**Valutazione di Impatto Ambientale (VIA) – art.24 co.3 D.Lgs.152/2006 e s.m.i.**

**Autostrada A31 Valdastico nord**

## TESTO DELL' OSSERVAZIONE

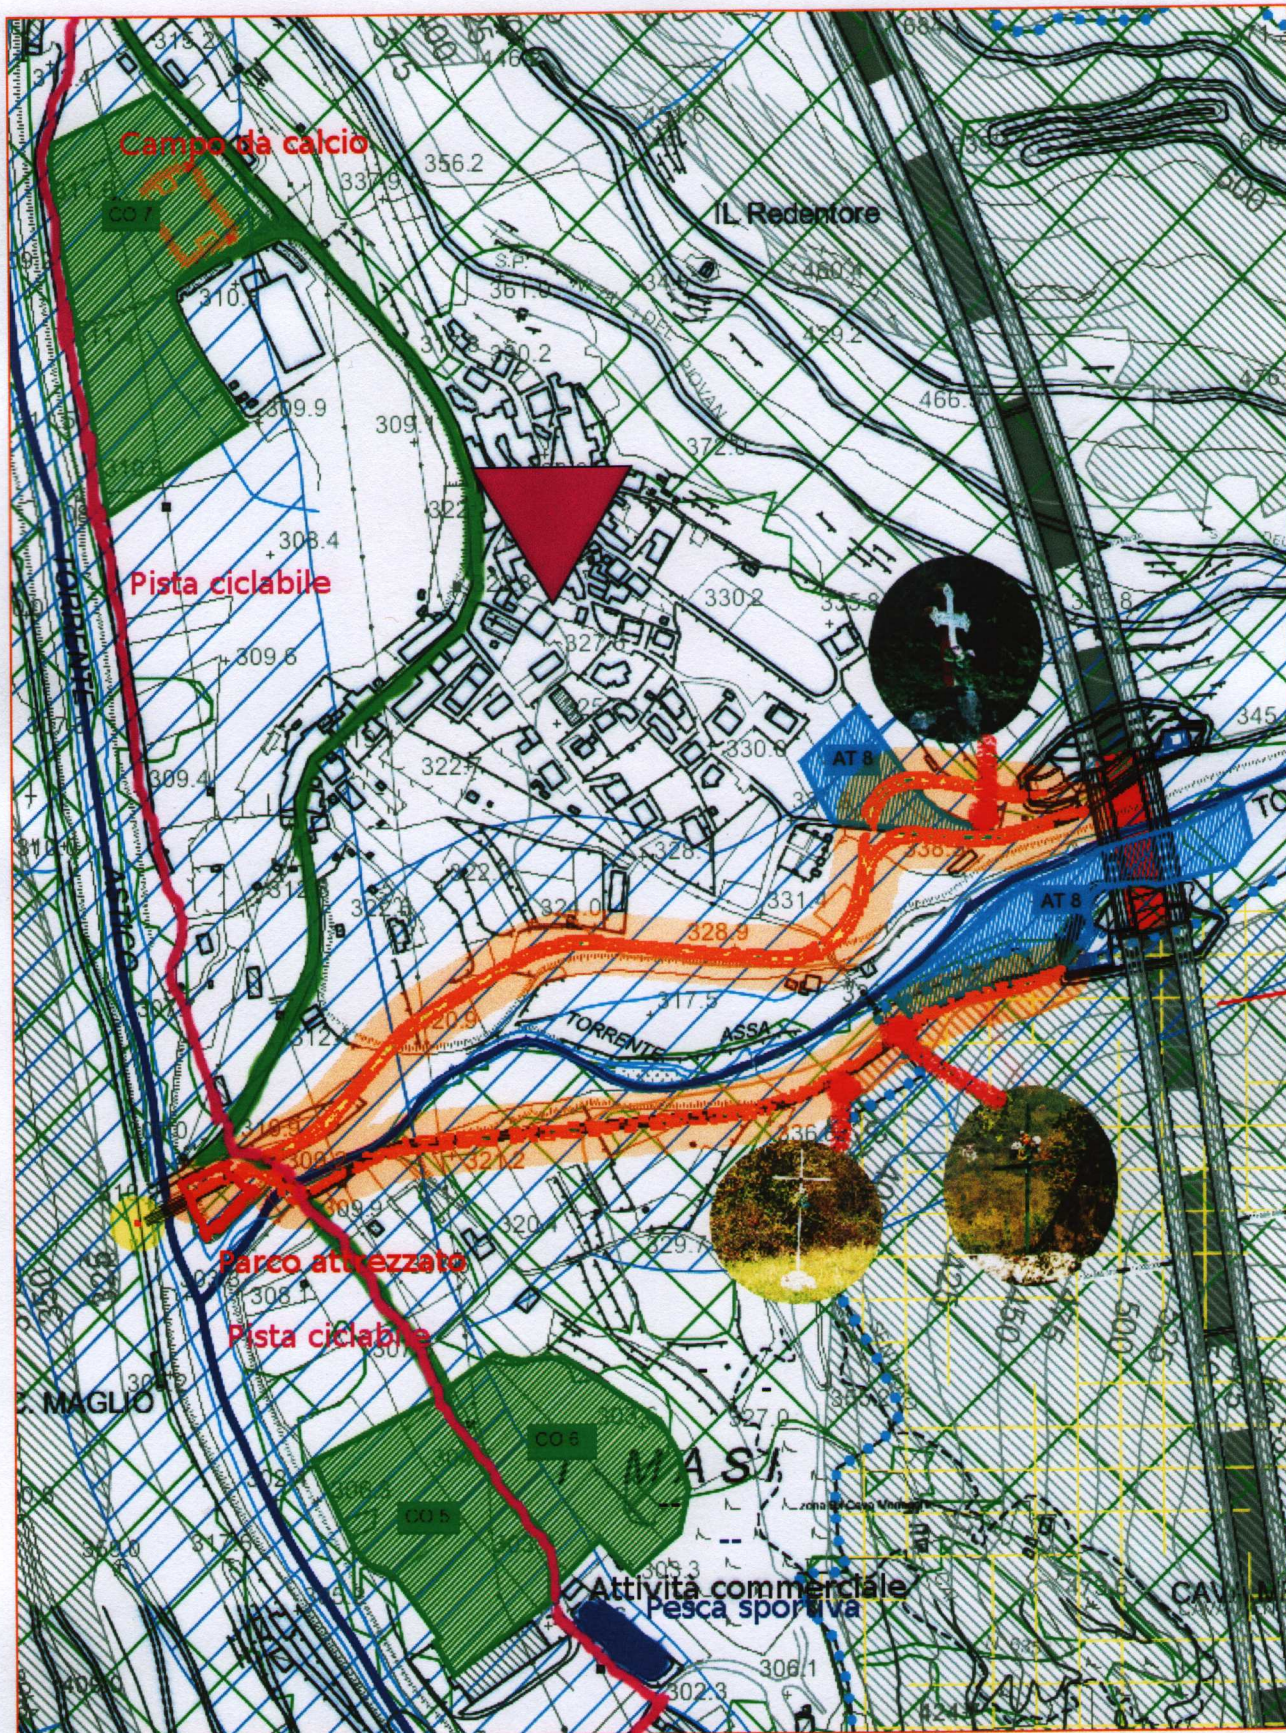
Nella frazione di Pedescala il progetto della A31 è sconvolgente invasivo e voglio mettere in evidenza quanto, inserendo qui sotto la mappa che raffigura l'autostrada e i cantieri in relazione al Paese. Un'autostrada come sappiamo non è un evento che si porta a compimento con uno schiacciare delle dita: la previsione è di 7-10 anni, se poi consideriamo i tempi italiani (vedi Autostrada Pedemontana, in provincia di Vicenza, tanto per fare un esempio) magari sono anche di più. Quindi la variabile tempo è da considerare con il dovuto peso: i cantieri sono pesanti e invasivi, riducono lo spazio e devastano il territorio, appunto non per qualche giorno/mese, ma per lunghi anni. A questo riguardo voglio illustrarvi dalla mappa quanto segue.

Ci sono:

- due cantieri operativi (in celeste);
- due cantieri di supporto (in verde);
- tre nuove strade che servono i cantieri primari (in arancione);
- una strada provinciale in uso dai cantieri (in verde scuro) e una pista ciclabile (in rosa) anch'essa parzialmente in uso e interrotta dal cantiere sud di supporto (C05, C06);

Questo stravolgimento comporta pesanti ricadute sul territorio e sugli abitanti, in particolare, sempre leggendo dalla mappa:

- tre croci surclassate dai cantieri e dalle loro strade di accesso (come visibile nelle piccole foto) e in particolare quella simbolo della fuga del 30 aprile 1945 (eccidio di Pedescala) all'ingresso della Valdassa, attraverso le quali la popolazione periodicamente celebra le **rogazioni** con processione attraverso appunto queste croci, luoghi di culto.
- un campo da calcio totalmente occupato (in rosso);
- un parco attrezzato (in rosso) per cic-nic all'ingresso del paese, punto di sosta e luogo di uso pubblico per manifestazioni;
- una pista ciclabile occupata e in parte interrotta in quanto passa in mezzo ai cantieri (C05, C06), finanziata e realizzata con contributo della Comunità Europea.

Come si vede è pesante l'invasione che comporta la realizzazione dell'autostrada in zona Pedescala, nel tracciato presentato dalla società autostrade che propone l'opera: i cantieri sono dentro il paese, a ridosso delle case, fino a pochissimi metri. Si veda nella mappa il cantiere AT8 che sfiora il cimitero a meno di 5 metri e un edificio a meno di 10. Un'abitazione è

addirittura circondata dalle strade cantieristiche.

Chiedo quindi la rivalutazione del tracciato e una cantierizzazione meno violenta ai danni dei cittadini.
